Sveučilište u Zagrebu
Sveučilišni računski centar

Klasa: 406-01/19-702/086
Ur.broj: 3801-7-702-01-20-35
Zagreb, 21. travnja 2020.

VIII. POJAŠNENJE DOKUMENTACIJE O NABAVI

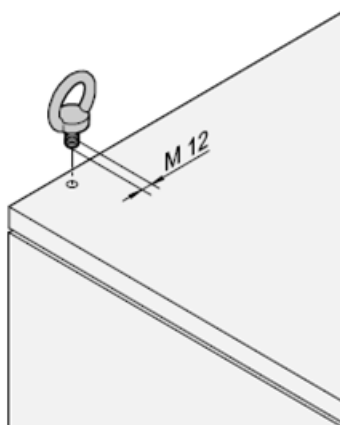
Pitanje 1. Radi što kvalitetnijeg nuđenja predmeta nabave, molimo Vas informaciju o računalnim ormarima koji se podižu i pomiču, tehničke karakteristike, nacrti, dimenzije, mogućnost prihvata istih radi podizanja i izrada plana podizanja.

Navedeni pomoćni radovi na izmještanju računalne opreme odnose se na postojeće računalne ormare u trećem, četvrtom, petom i šestom redu u računalnoj hali označenim oznakama CIX, TEL, NOC, LO i HR koji su prikazani zelenom bojom na grafičkom nacrtu „Tlocrt kata s dispozicijom postojeće opreme i trasa“, a koji se nalazi na stranici 93/108 u Izvedbenom projektu telekomunikacijskog kabliranja i centralnog sustava za nadzor infrastrukture (BP 55-17-IP, ZOP 55-16-UNIZGS).

Težina pojedinog računalnog ormara, popunjenog s IKT opremom, iznosi do 1000 kg, a dimenzije (s podnožjem) istih su:

- ormari s oznakama CIX, NOC, TEL i LO (VxŠxD): 2140x800x800 mm;
- ormari s oznakama HR10 i HR11 (VxŠxD): 2140x800x900 mm;
- ormar oznake HR12 (VxŠxD): 2200x600x800 mm;
- ormar oznake HR13 (VxŠxD): 2200x600x600 mm.

Računalni ormari složeni su po 5 u redu, pa je stoga potrebno istovremeno podići svih 5 ormara kako bi se ispod njih demontirao postojeći i izveo novi podignuti pod, kako je opisano u troškovničkoj stavci A.09.01, list A-GOR.

Za računalne ormare s oznakama CIX, NOC, TEL i LO predviđena je dobava i montaža pocinčanih prstenastih vijaka s navojem M12 koji se učvršćuju na nosivu konstrukciju ormara, koji su opisani u stavci G.01.3., list G-ELE-IT, a ilustracija montaže istih prikazana je u nastavku:

S obzirom na gore navedeno, način prihvata predmetnih računalnih ormara s elektromotornim lančanim dizalicama naveden je u stavci A.09.01, list A-GOR.

Za računalne ormare s oznakama HR podizanje ormara treba biti izvedeno pomoću čeličnih sajli koje će se provući ispod nosive konstrukcije krova ormara, a čiju cijenu treba uključiti u troškovničku stavku A.09.01.
